## 汎用インバータオプション

### FR-BEL形力率改善用DCリアクトルの外観変更のお知らせ

<例>FR-BEL-H7.5K

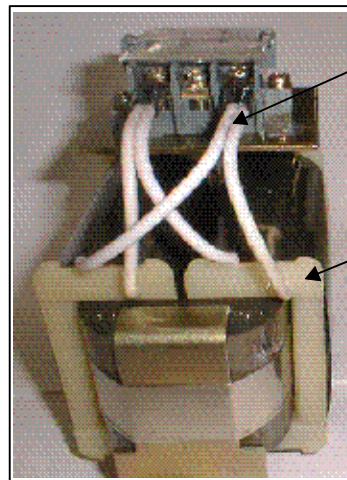
引出し線を変更します。(FR-BEL-H5.5K~H15K)

線の巻き方を変更します。(FR-BEL-H3.7K~H7.5K)

引出し線を  
2本に変更

注) この引出し線は、内部配線  
であり、汎用インバータへの接  
続には影響ありません。

巻き方を  
ボビン巻き  
に変更

注) この変更により、外観が  
変わります。

外形寸法、取付寸法、性能などは現行品と同一です。
